Betreff**Stellungnahme der Gemeinde Denklingen zur Fortschreibung des Regionalplans München (RP 14): Geplantes Vorranggebiet WE01****Anlagen:**

Stellungnahme der Gemeinde Denklingen zur Fortschreibung des Regionalplans München (RP 14): Geplantes Vorranggebiet WE01

Abbildung 1: Fehlerhafte Annahme von Flachland in Bayern (RPV München 2024a, S. 8).

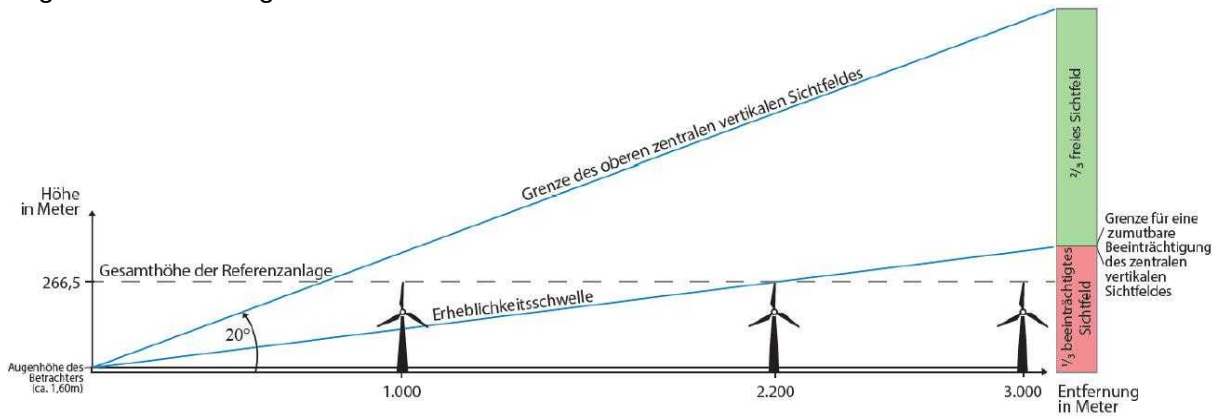
Die Entfernungsangabe des Regionalen Planungsverbands München mit 2.200 m ist jedoch leider nicht in jedem Fall korrekt. Das besagte Gutachten der UmweltPlan GmbH aus Stralsund (2021) gilt nämlich für eine Betrachtung im Flachland (das Gutachten wurde für Mecklenburg-Vorpommern erstellt). Hierauf verweist bereits die Fachagentur Windenergie an Land (2021, S. 2). Der Regionale Planungsverband München wird daher freundlich darauf hingewiesen, dass Windenergieanlagen in Bayern aufgrund der Topologie gewöhnlich erhöht stehen. Dieser Effekt wird in den beiden folgenden Abbildung visualisiert.

Abhängig vom Höhenprofil liegt die Grenze der zumutbaren Beeinträchtigung nicht bei 2.200 m, sondern schnell bei 3.200 m oder mehr. Der Regionale Planungsverband München wird daher gebeten, die bisher verwendete Methodik entsprechend anzupassen.

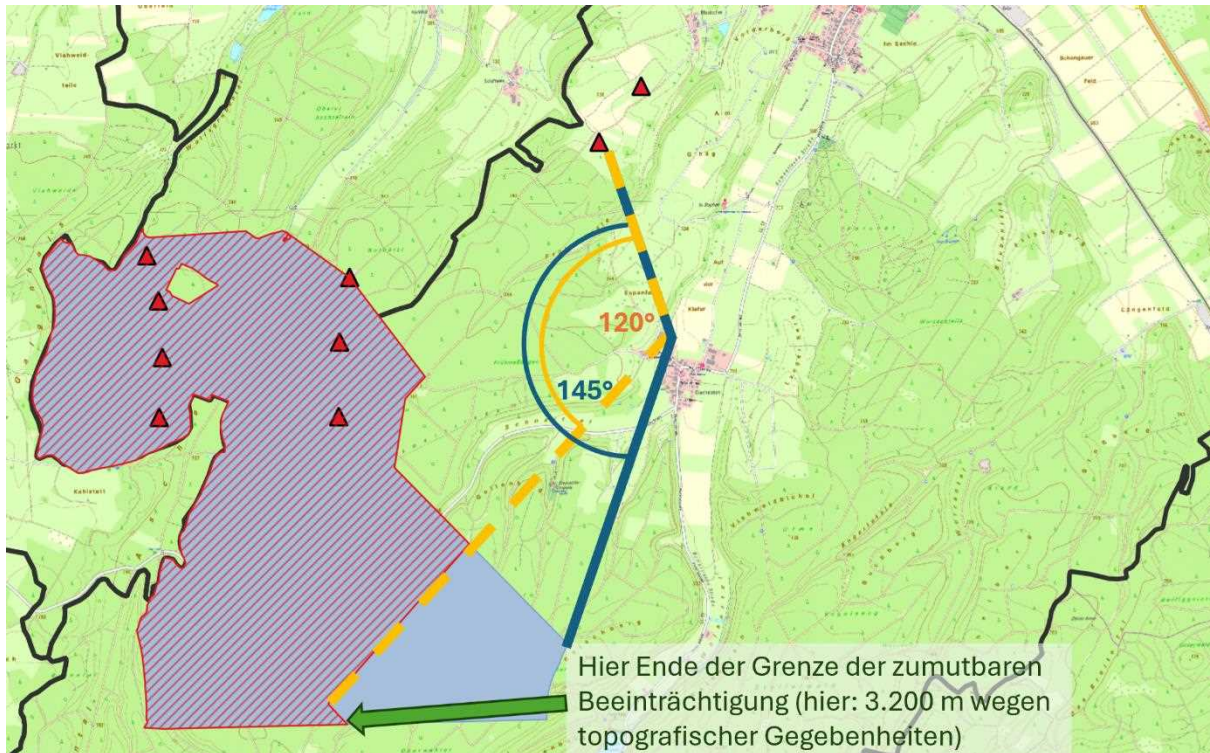
Auf Basis des Gutachtens der UmweltPlan GmbH (2021) führt der Regionale Planungsverband München zum Überlastungsschutz durch Umzingelung weiter auf S. 26 der Anlage 1 des Fortschreibungsentwurfs in der Fassung vom 21.11.2024 aus: „Als maximal zumutbar ist eine durchgehende Beeinträchtigung des horizontalen Gesichtsfelds von 2/3 anzusehen. Dies entspricht einem maximal möglichen Umfangswinkel von 120°.“ Diese Vorgabe wurde beim geplanten Vorranggebiet WE01 leider nicht berücksichtigt.³ In der aktuellen Planung ergibt sich bei der Ortschaft Dienhausen allein schon unter Berücksichtigung der südwestlichen Bestandsanlage ein Umfangswinkel von ca. 145° (siehe Abbildung 3).

Unter Berücksichtigung eines maximalen Umfassungswinkels von 120° sowie des zuvor erläuterten Effekts der Topologie (Grenze der zumutbaren Beeinträchtigung = 3.200 m statt 2.200 m) ergibt sich ein neues in Abbildung 3 dargestelltes Vorranggebiet WE01 (Hinweis: Aspekte bzgl. Crescentia-Kapelle, Erholungswald, Unterschriftenliste der Bevölkerung etc. sind dabei noch nicht berücksichtigt).

Ein vom Regionalen Planungsverband München im Einzelfall in Erwägung gezogener Umfangswinkel von bis zu 180° ist abzulehnen, da die Kulissen in den Abbildungen 3 und 4 mit einer Umfangung von 145° bzw. 170° bereits keine wahrnehmbaren Unterbrechungen (sog. Freihaltekorridor) von 60° oder mehr enthalten. Ganz grundsätzlich haben sich Teilnehmer einer Veranstaltung der Fachagentur Windenergie an Land (2021, S. 2) kritisch gegenüber einer Erweiterung über 120° hinaus gezeigt, da dies nicht vermittelbar ist.

Der Regionale Planungsverband München wird gebeten, die eigenen Kriterien bzgl. des Überlastungsschutzes anzuwenden und das geplante Vorranggebiet WE01 entsprechend anzupassen.

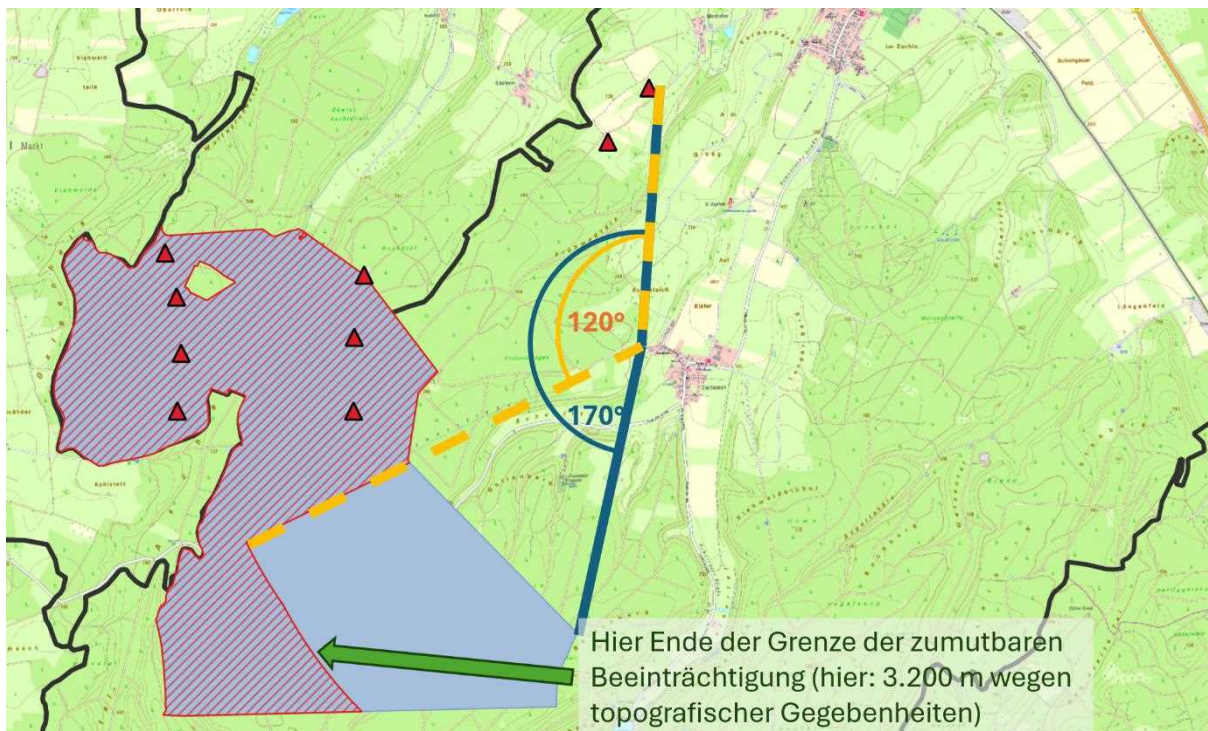
Nach einem persönlichen Gespräch mit der UmweltPlan GmbH aus Stralsund zum Gutachten aus dem Jahr 2021 zeigt sich, dass Festlegungen zum Überlastungsschutz nicht pauschal vorgenommen werden sollen, sondern immer auf Basis von Einzelfallbetrachtungen mit erstellten Visualisierungen erfolgen müssen – auch um belastbare Ergebnisse zu erzielen, die rechtssicher sind. Greift man diesen Aspekt der individuellen Gegebenheiten auf, so wird deutlich, dass die nordöstliche der beiden Bestandsanlagen (in Abbildung 3 noch unberücksichtigt) aus verschiedenen Sichtachsen viel präsenter ist, als die südwestliche Bestandsanlage. Bezieht man die nordöstliche Bestandsanlage mit ein, so ergibt sich eine sehr viel stärkere Umfassung, weshalb das Vorranggebiet WE01 weiter schrumpfen muss.

Der Regionale Planungsverband München wird gebeten, sich der Auffassung der Experten anzuschließen und 120° als maximalen Umfangswinkel zu definieren.
